大間原子力発電所 基準津波策定のうち

三陸沖から根室沖のプレート間地震に伴う津波等について (コメント回答)

2021年2月19日
電源開発株式会社

基準波源モデル策定の手順及び考え方

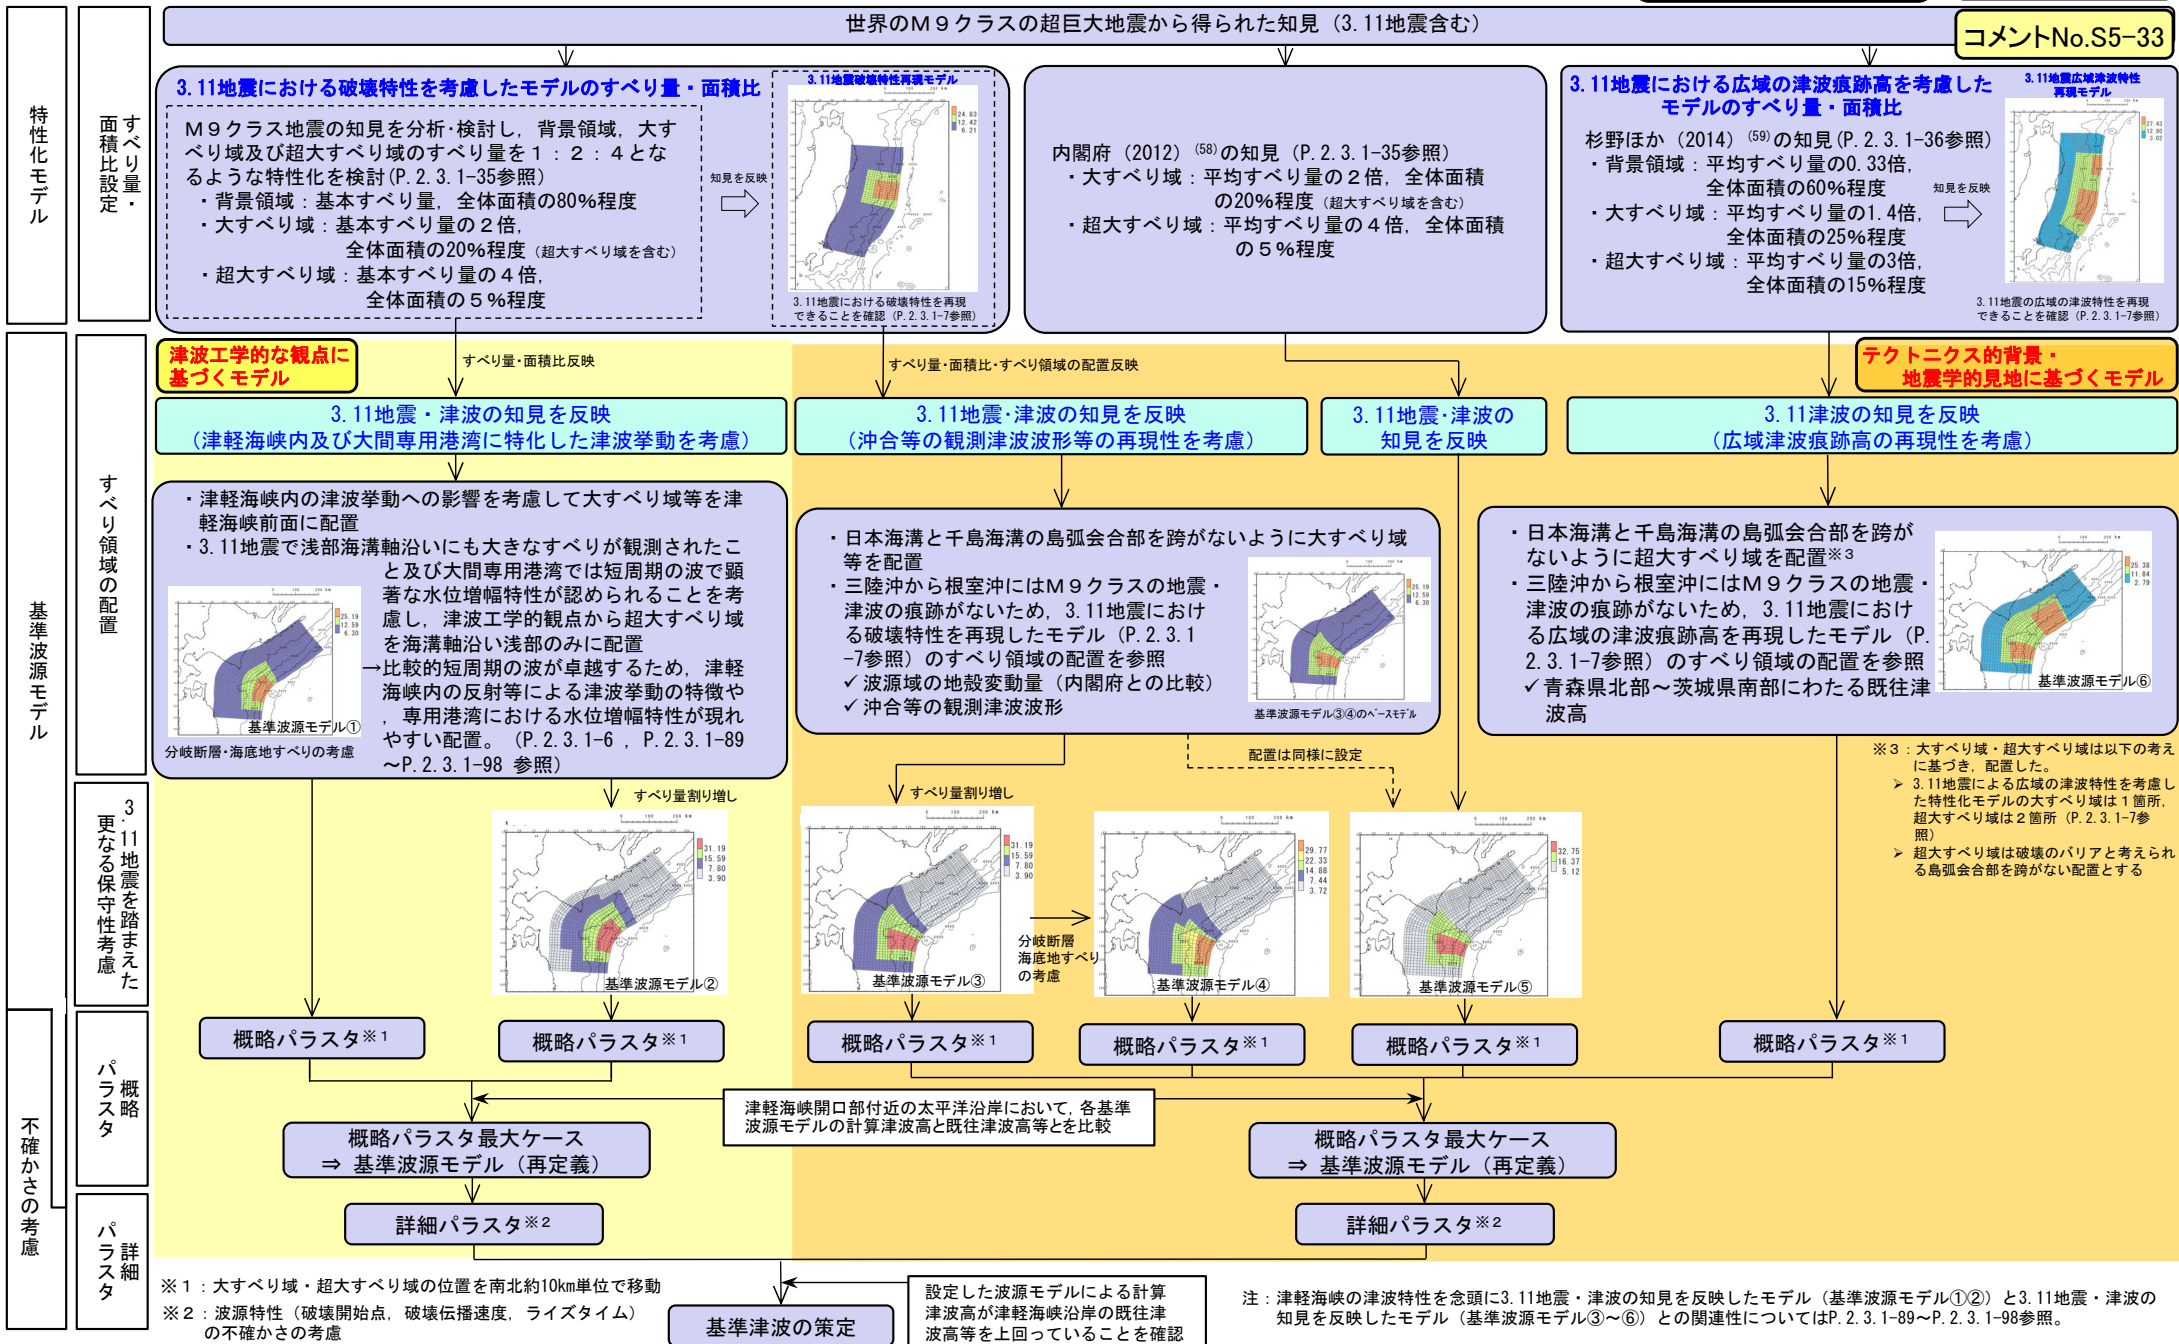
コメントNo.S5-30

コメントNo.S5-33

以下の知見及び検討結果を反映して、基準波源モデル①②のすべり領域の配置を設定する。

【津軽海峡及び大間専用港湾の津波挙動】

- ・津軽海峡は、北海道と本州に挟まれたほぼ閉じた海域であるため、陸奥湾を含む海峡内の反射等により局所的に津波水位が増幅する可能性がある（補足説明資料P.10.3-2参照）。
- ・基準津波策定位置では、周期30分の波に水位の増幅が認められる（補足説明資料P.10.3-3参照）。
- ・取水口スクリーン室前面では、周期7分及び10分の波に顕著な水位の増幅が認められる（補足説明資料P.10.3-3参照）。

- ・3.11地震で大きなすべりは浅部海溝軸沿いにも分布する（下図）。
- ・岩手県南部沖GPS波浪計では、まず長周期の津波波形が観測され、その後に短周期で高い水位の津波が観測された。

⇒ 上記より、以下の2点を考慮して大間の立地特性を踏まえた津波工学的観点から、超大すべり域を浅部海溝軸沿いに配置し、短周期の波を強調する基準波源モデル①②を設定する。

- ✓ 津軽海峡内及び大間専用港湾の津波挙動を念頭に、比較的短周期の津波を考慮する。
- ✓ 3.11地震において岩手県南部沖GPS波浪計では、まず長周期の津波波形が観測されたものの、その後に短周期で高い津波が観測されたことから、大間の立地特性を考慮して短周期の波に着目する。

3.11地震・津波の知見を反映（津軽海峡内及び大間専用港湾に特化した津波挙動を考慮）した基準波源モデル（P.2.3.1-5参照）の設定フロー

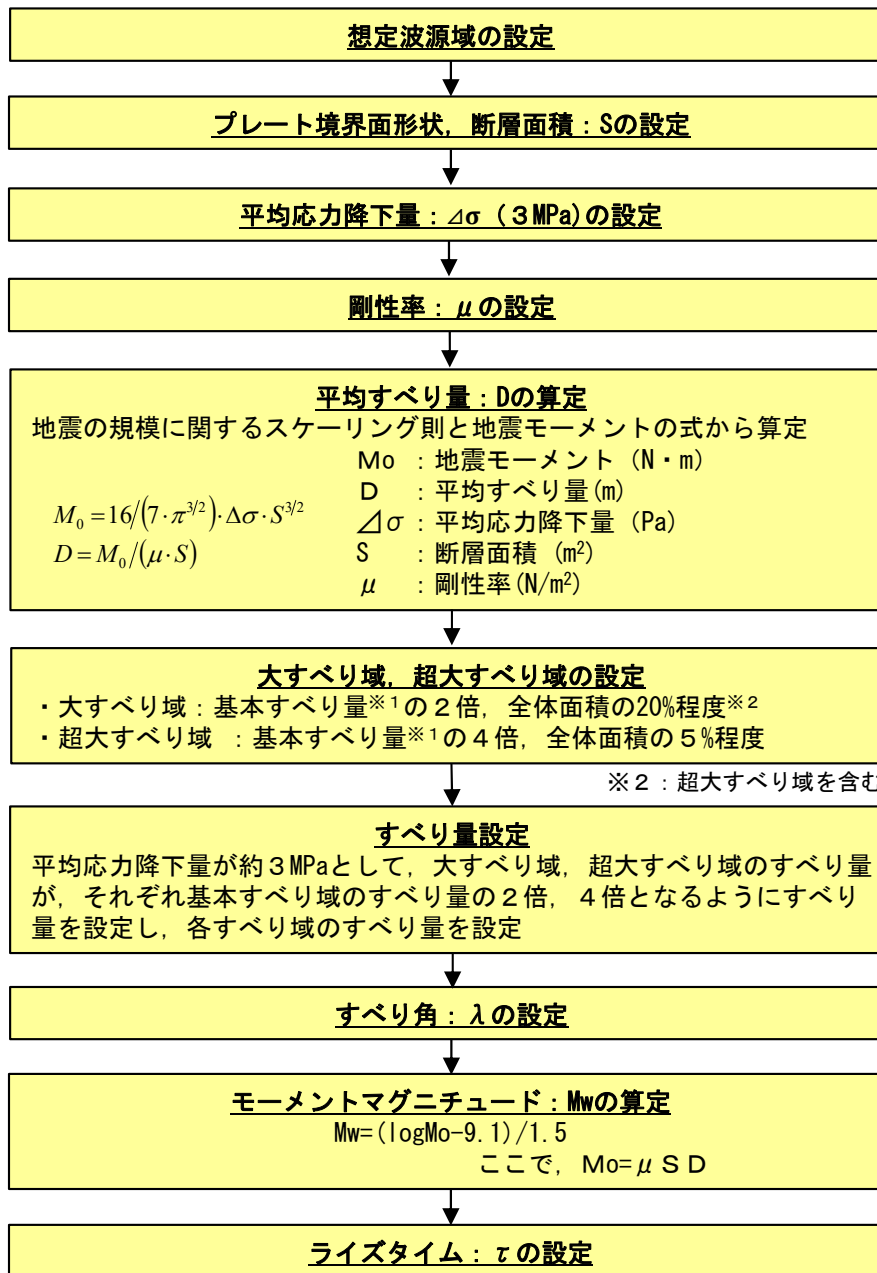
コメントNo.S5-34

※1：基本すべり域、大すべり域及び超大すべり域のすべり量が1：2：4となるように設定した基本すべり域のすべり量 (D_1)
基本すべり量 (D_1)は、以下の関係式を満足する条件として設定した。

- 既往地震、固着及び破壊伝播に関する検討に基づき、青森県東方沖及び岩手県沖北部から根室沖に設定
→後述P.2.3.1-12~P.2.3.1-29
- 地震調査研究推進本部（2004, 2012）(8), (57)の微小地震の震源分布に基づくプレート境界面の推定等深線より、地震発生域の深さの下限（60km）から海溝軸までを考慮
→後述P.2.3.1-31
- 3.11地震を含む世界の巨大地震のばらつきを考慮した平均応力降下量 3MPa を考慮（内閣府(2012)ほか）(58)
→後述P.2.3.1-32
- 地震波速度や密度に関する既往研究に基づき $5.0 \times 10^{10} \text{N/m}^2$ に設定（土木学会(2016)）(33)
→後述P.2.3.1-33
- 3.11地震を含む世界の巨大地震の大すべり域を参照して設定（内閣府(2012)）(58)ほか
→後述P.2.3.1-35
- すべり角は、陸側プレートのずれの向きに基づいて設定（中央防災会議(2006)）(9)
→後述P.2.3.1-38
- 平均的に利用されている値を参考に3.11地震の解析結果も踏まえ60sに設定（内閣府(2012)）(58)
→後述P.2.3.1-39

3.11地震・津波の知見を反映（沖合等の観測津波波形等の再現性を考慮）した波源モデル（P.2.3.1-5参照）の設定フロー

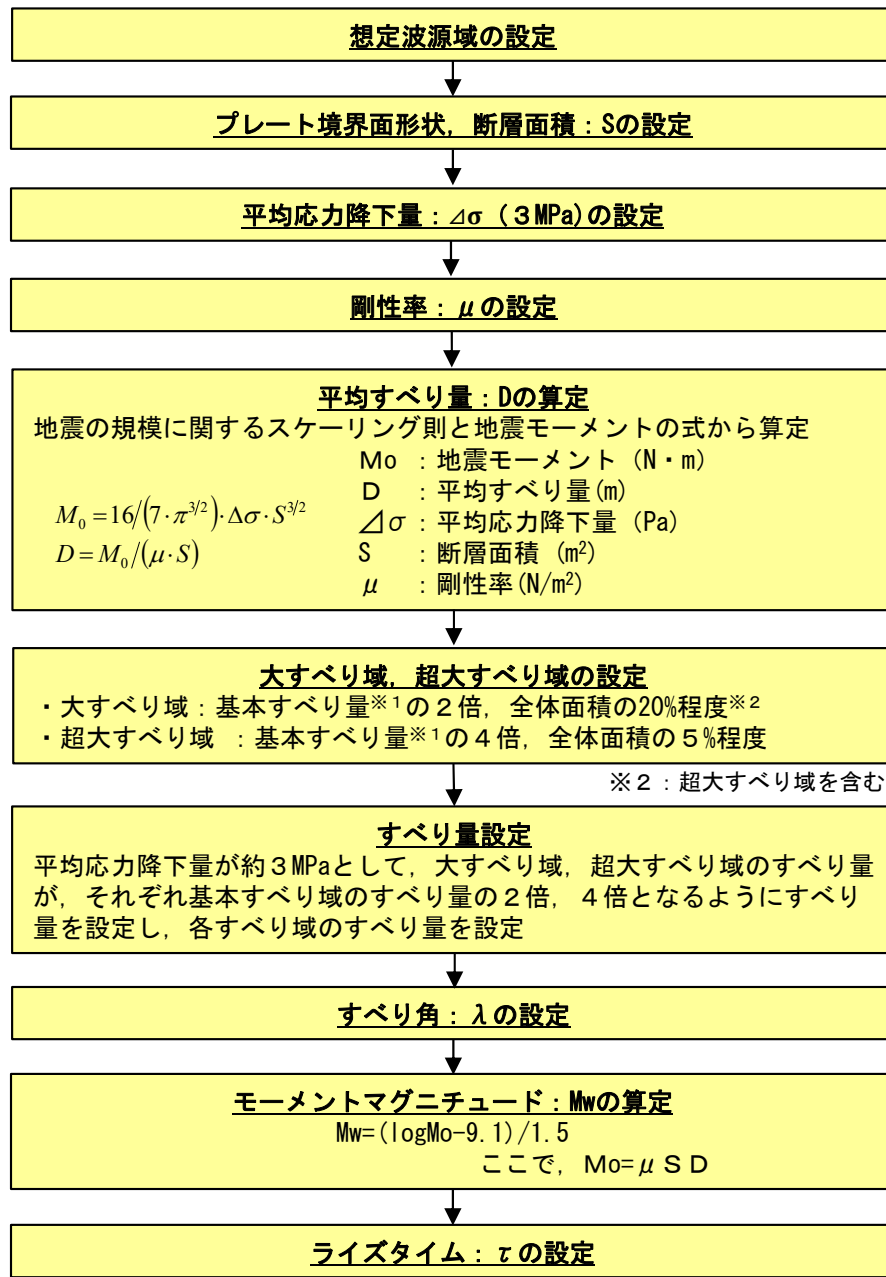
コメントNo.S5-34

※1：基本すべり域、大すべり域及び超大すべり域のすべり量が1：2：4となるように設定した基本すべり域のすべり量 (D_1)
基本すべり量 (D_1)は、以下の関係式を満足する条件として設定した。

→ 既往地震、固着及び破壊伝播に関する検討に基づき、青森県東方沖及び岩手県沖北部から根室沖に設定
→ 後述P.2.3.1-12~P.2.3.1-29

→ 地震調査研究推進本部（2004, 2012）(8), (57)の微小地震の震源分布に基づくプレート境界面の推定等深線より、地震発生域の深さの下限（60km）から海溝軸までを考慮
→ 後述P.2.3.1-31

→ 3.11地震を含む世界の巨大地震のばらつきを考慮した平均応力降下量 3MPa を考慮（内閣府(2012)ほか）(58)
→ 後述P.2.3.1-32

→ 地震波速度や密度に関する既往研究に基づき $5.0 \times 10^{10} \text{N/m}^2$ に設定（土木学会(2016)）(33)
→ 後述P.2.3.1-33

→ 3.11地震を含む世界の巨大地震の大すべり域を参照して設定（内閣府(2012)）(58)ほか
→ 後述P.2.3.1-35

→ すべり角は、陸側プレートのずれの向きに基づいて設定（中央防災会議(2006)）(9)
→ 後述P.2.3.1-38

→ 平均的に利用されている値を参考に3.11地震の解析結果も踏まえ60sに設定（内閣府(2012)）(58)
→ 後述P.2.3.1-39

3.11地震・津波の知見を反映した基準波源モデル

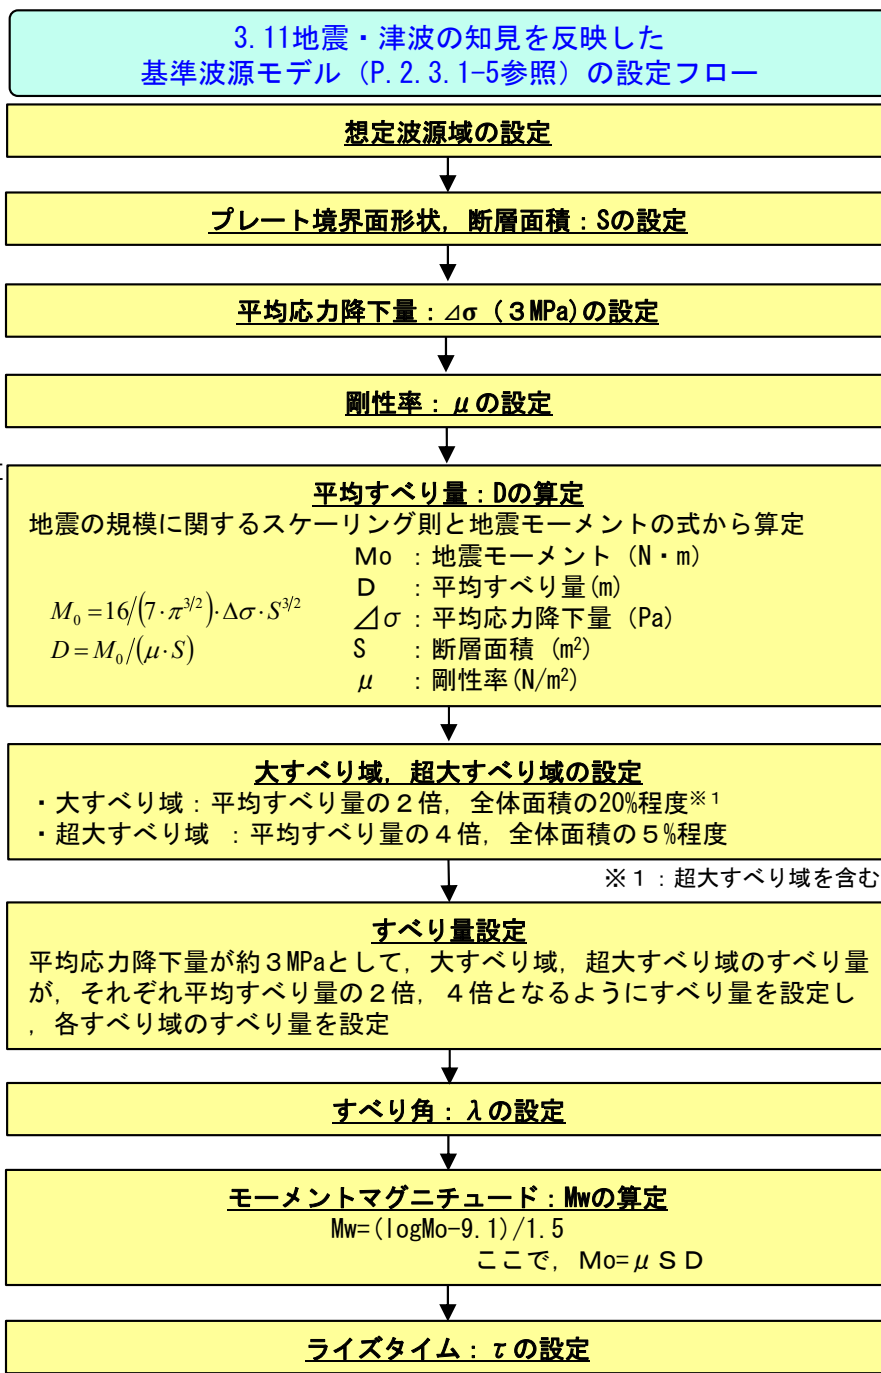
コメントNo.S5-34

→ 既往地震, 固着及び破壊伝播に関する検討に基づき, 青森県東方沖及び岩手県沖北部から根室沖に設定
→ 後述P. 2. 3. 1-12~P. 2. 3. 1-29

→ 地震調査研究推進本部 (2004, 2012) (8), (57)の微小地震の震源分布に基づくプレート境界面の推定等深線より, 地震発生域の深さの下限 (60km) から海溝軸までを考慮
→ 後述P. 2. 3. 1-31

→ 3.11地震を含む世界の巨大地震のばらつきを考慮した平均応力降下量 3MPa を考慮 (内閣府 (2012) ほか) (58)
→ 後述P. 2. 3. 1-32

→ 地震波速度や密度に関する既往研究に基づき $5.0 \times 10^{10} \text{N/m}^2$ に設定 (土木学会 (2016) (33))
→ 後述P. 2. 3. 1-33

→ 3.11地震を含む世界の巨大地震の大すべり域を参照して設定 (内閣府 (2012) (58))
→ 後述P. 2. 3. 1-35

→ すべり角は, 陸側プレートのずれの向きに基づいて設定 (中央防災会議 (2006) (9))
→ 後述P. 2. 3. 1-38

→ 平均的に利用されている値を参考に 3.11地震の解析結果も踏まえ 60s に設定 (内閣府 (2012) (58))
→ 後述P. 2. 3. 1-39

基準波源モデル①②の計算津波高と太平洋側既往津波高との比較

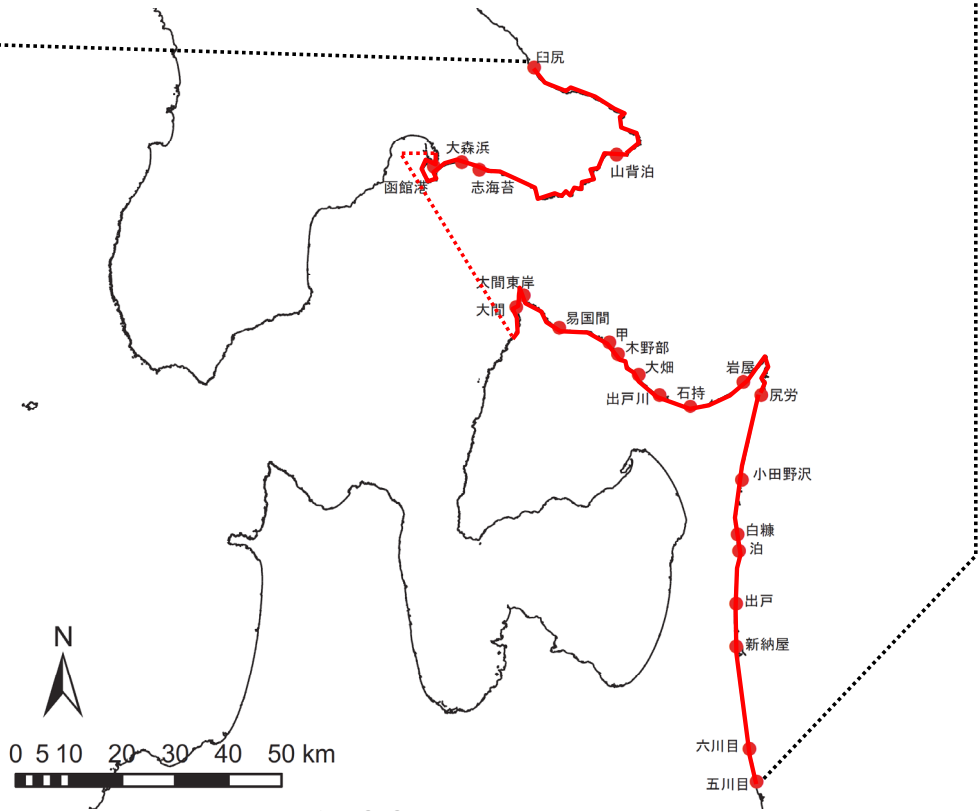
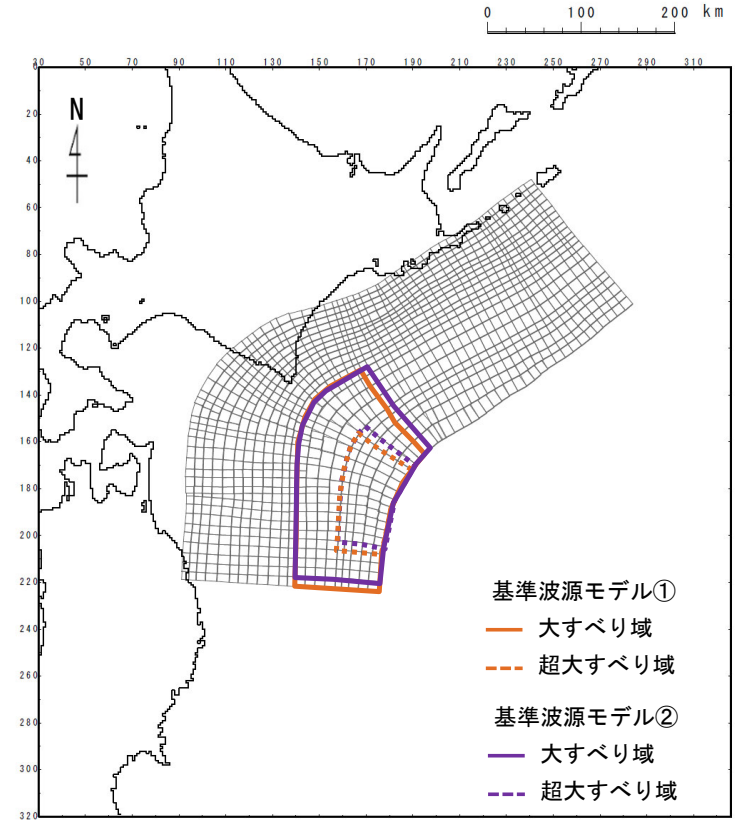
審査資料の再チェックを行い、「計算津波高の分布の誤り」を修正した。

- 波源モデル選定の妥当性確認として、津軽海峡開口部付近の沿岸における基準波源モデル①②の計算津波高※1（概略パラメータスタディ上昇側最大ケース）と既往津波高※1との比較を行った。
- 基準波源モデル①②の計算津波高は、おおむね既往津波高を上回ることを確認した。

基準波源モデル③~⑥の計算津波高と太平洋側既往津波高との比較

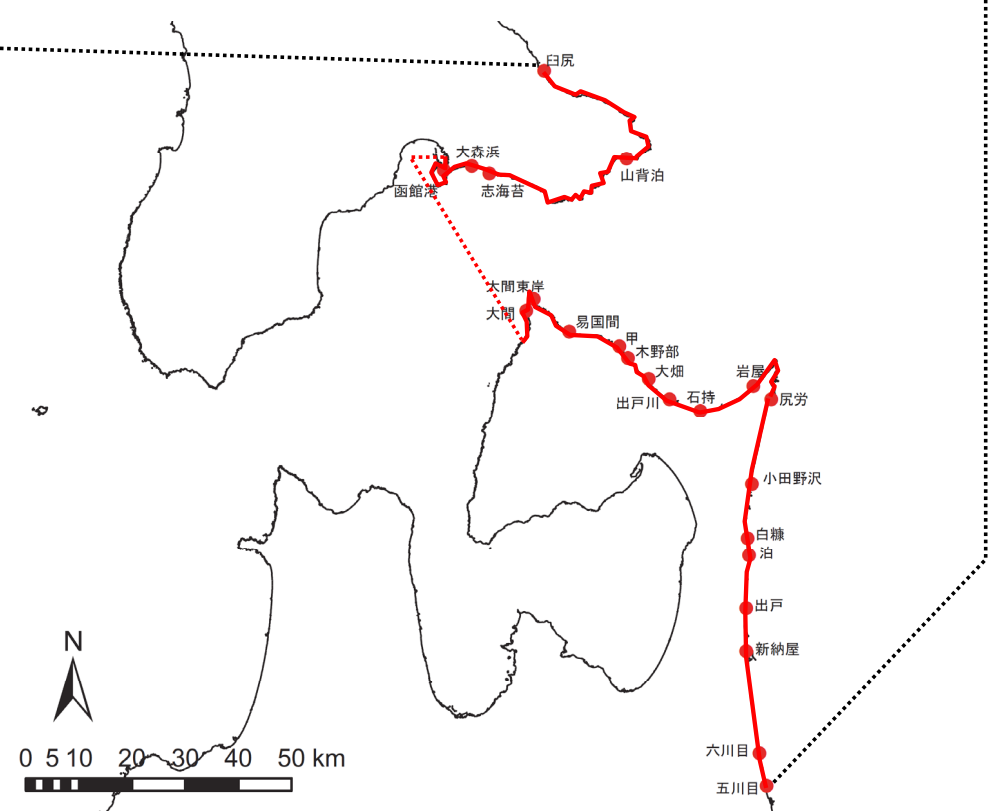
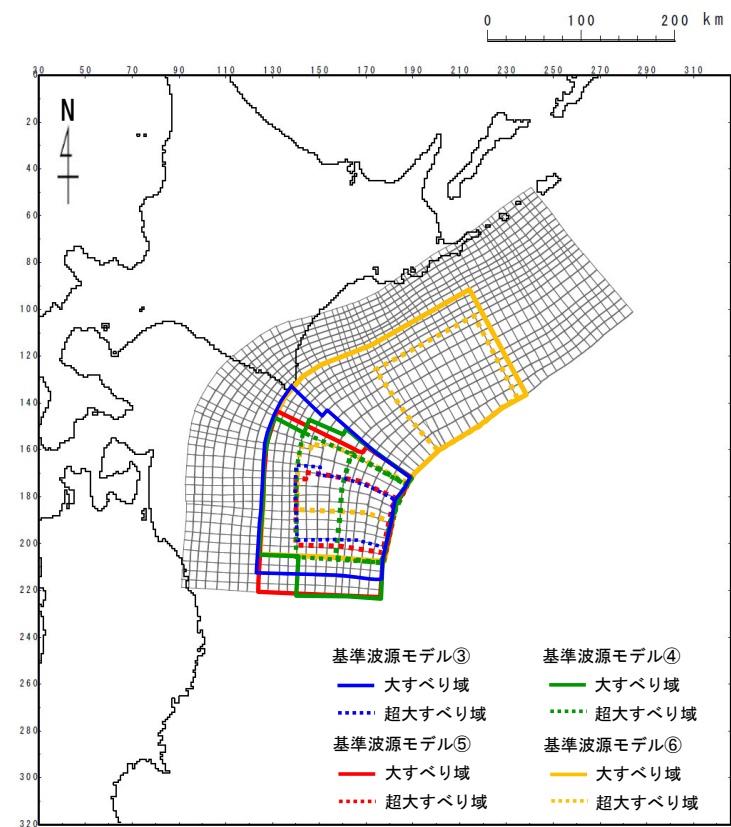
コメントNo.S5-33

- 波源モデル選定の妥当性確認として、津軽海峡開口部付近の沿岸における基準波源モデル③~⑥の計算津波高※（概略パラメータスタディ上昇側最大ケース）と既往津波高※との比較を行った。
- 基準波源モデル③~⑥の計算津波高は、おおむね既往津波高を上回ることを確認した。
